東海再処理施設の安全対策に係る廃止措置計画変更認可申請対応等について

令和3年9月22日
再処理廃止措置技術開発センター

○令和3年9月22日 面談の論点

クリプトン回収技術開発施設 液体窒素貯槽の津波漂流物対策について

図12-2-1 浸水防止扉 (TVF-10) の構造図

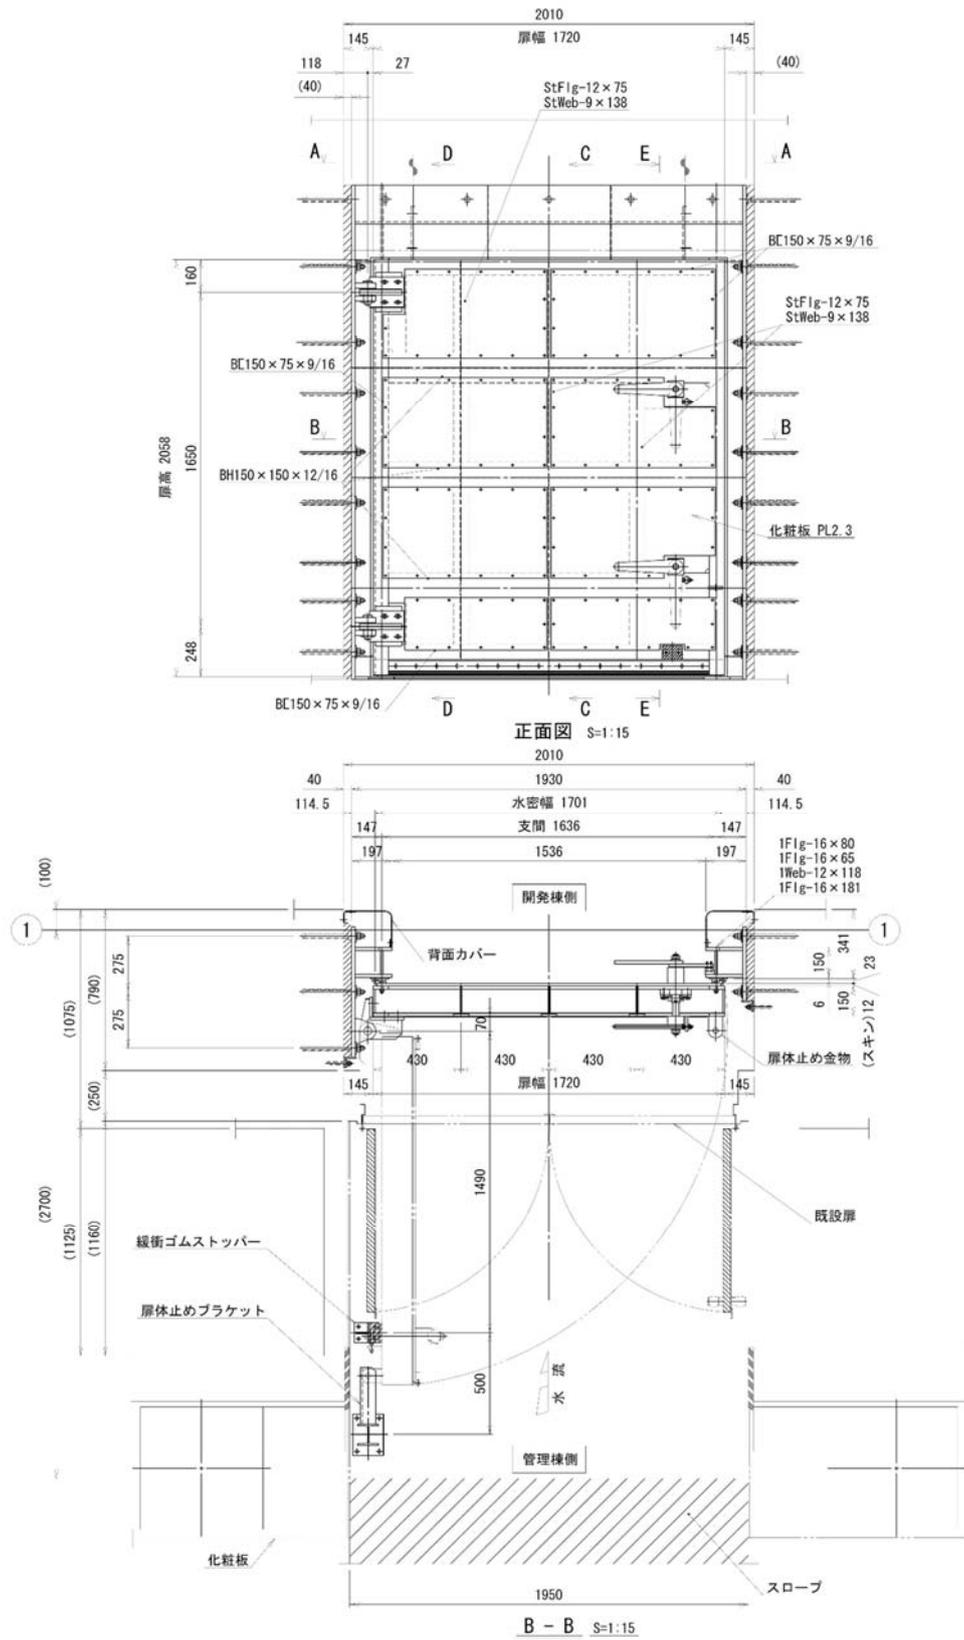
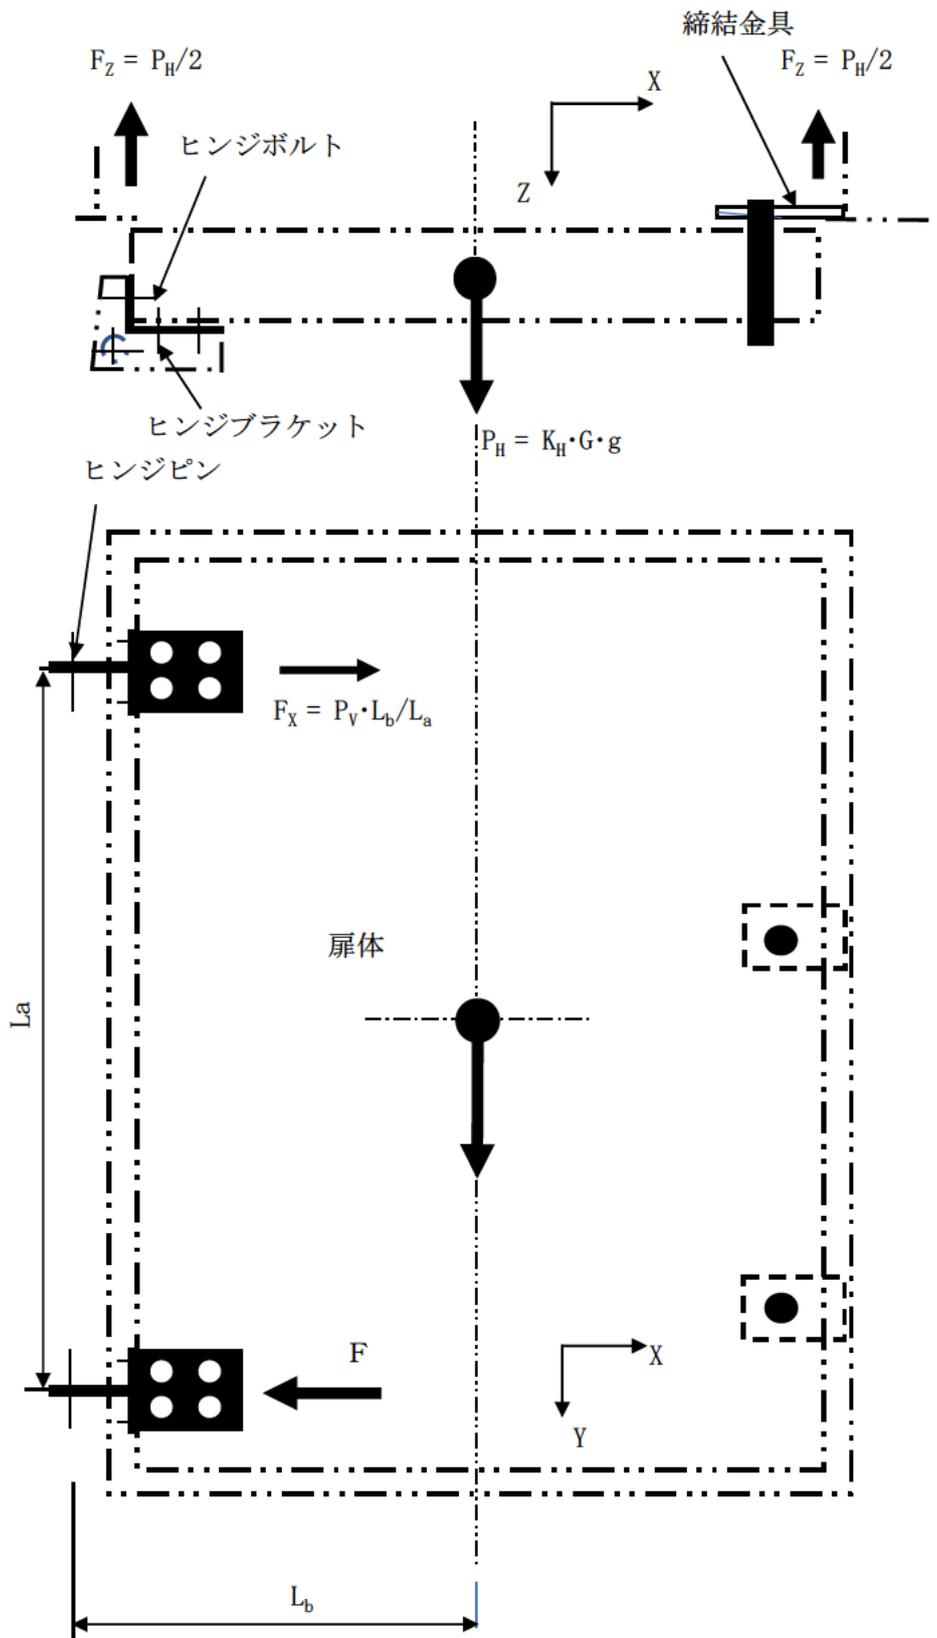
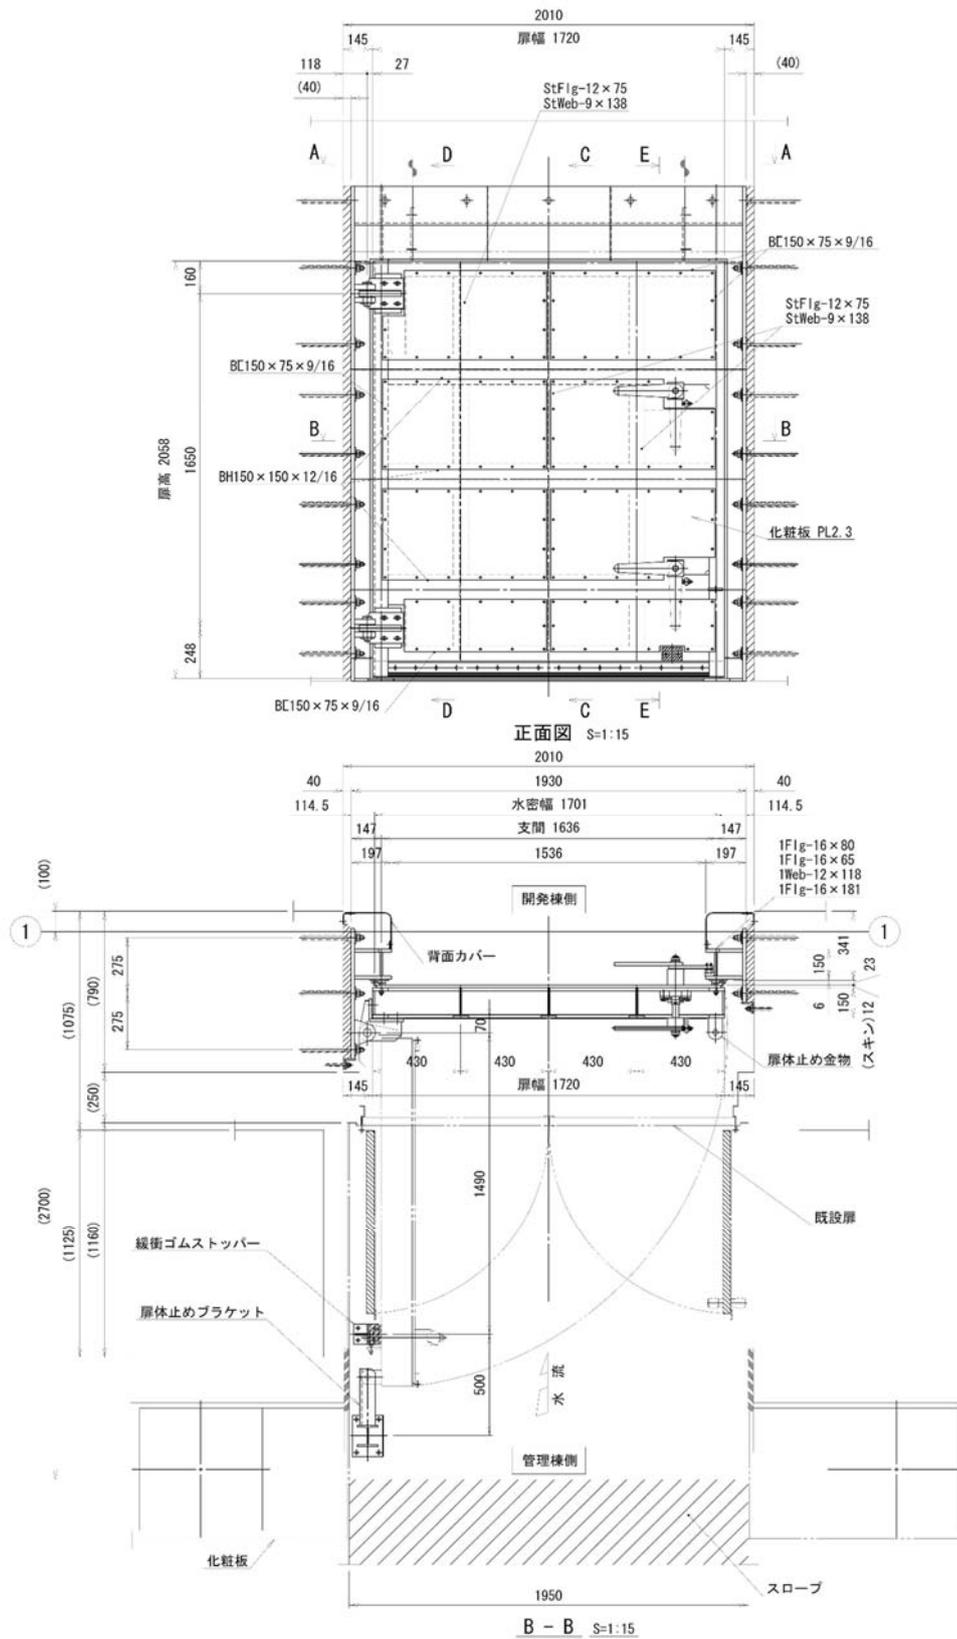
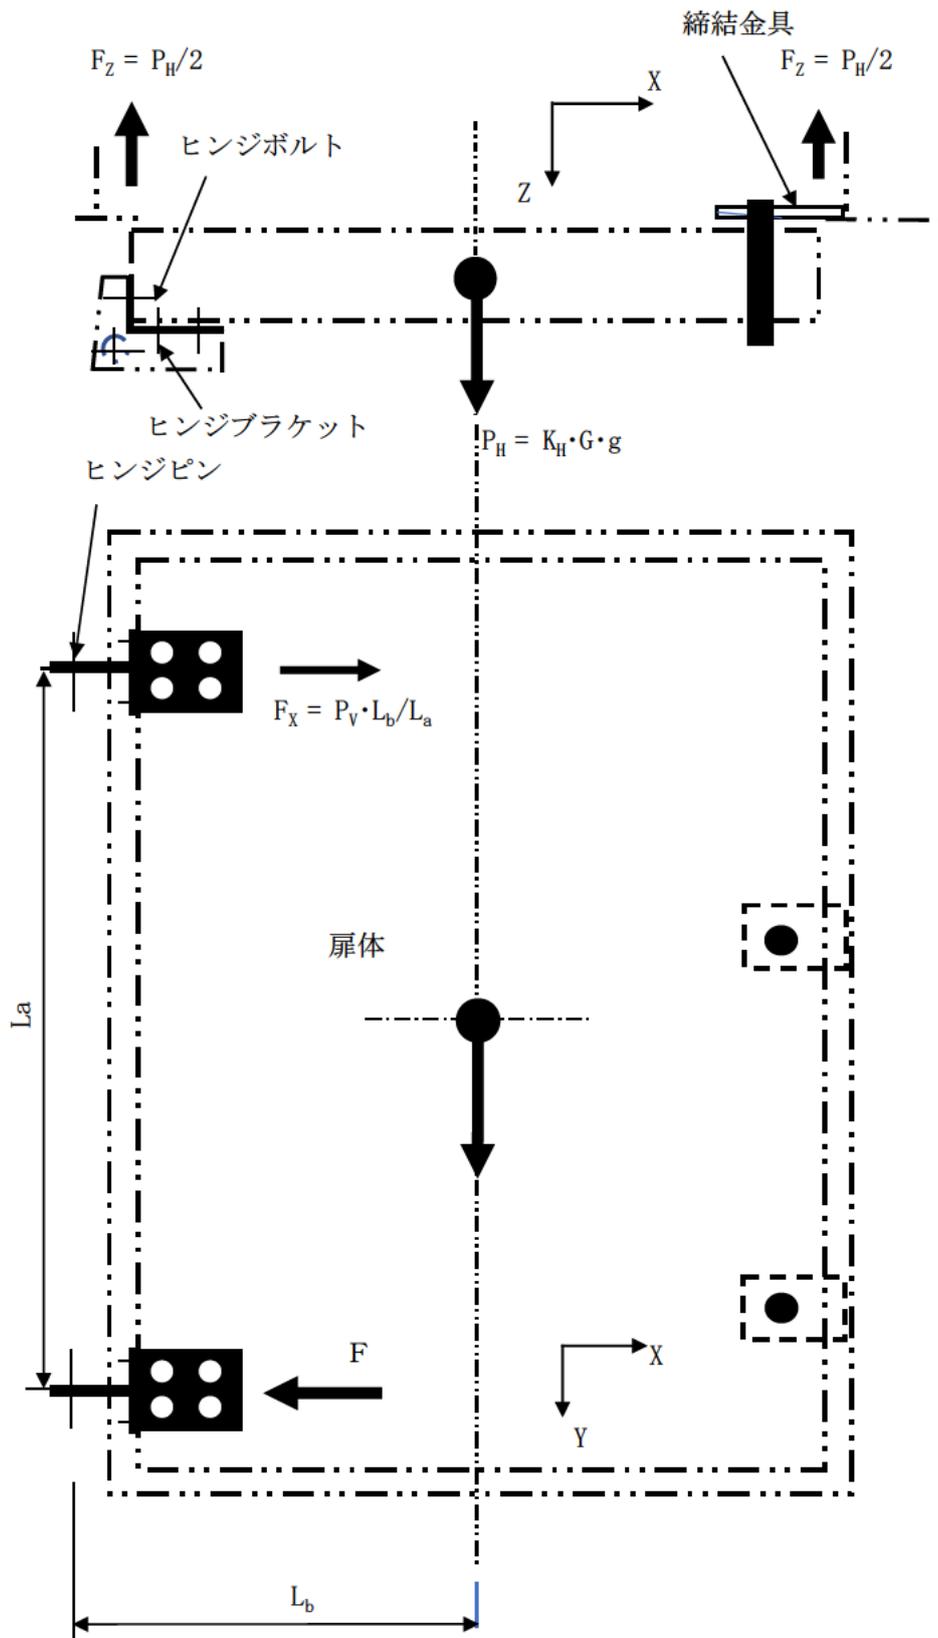
浸水防止扉（TVF-10）の各部材の断面検定を行った結果、締結金具の発生応力が許容応力を超えており、部材の板厚を上げたものか、高強度材製のものに変更する必要がある。

浸水防止扉（TVF-10）の構造図を図14-2-1に示す。扉体部品への地震荷重の作用イメージ及び評価対象部位を図14-2-2に、アンカーボルトの位置及び評価部位を図14-2-3に示す。
